Montážní pokyny k centrální vypínací jednotce 510 0011 11

Výrobce	Ford, Mazda
Modely:	
Ford:	Courier, Fiesta IV, Ka, Focus, Puma
Mazda:	121 III
Motor	1.25 16V, 1.3, 1.4, 1.4 16V, 1.6 16V, 1.7 16V, 1.8 16V, 2.0 16V, 1.8D, 1.8Di
Položka č.:	
stará:	510 0011 10 (kov)
nová:	510 0011 11 (plast)

Stav 05.2011
LuK 0020

Obrázek 3: Demontáž starého provedení

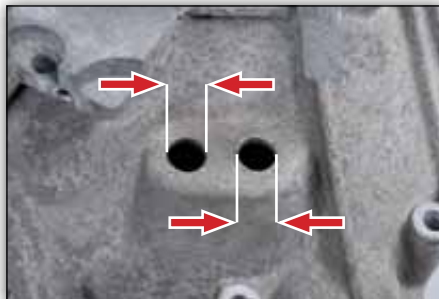
Demontovat starou centrální vypínací jednotku (kovové provedení) a změřit průměr otvoru.

Pokud je změřený průměr **menší než 21 mm**, musí se **vyvrtat** oba otvory.

Obrázek 5: Vyvrtání otvoru

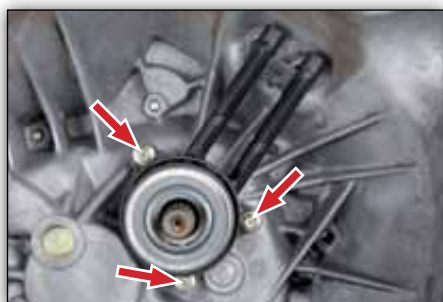
Pomocí stupňovitého nebo vystružovacího vrtáku vyvrtat oba otvory na průměr **minimálně 21 mm a maximálně 24 mm**.

Potom otvory z vnitřní i vnější strany odhrotovat a pečlivě vyčistit skříň převodovky.
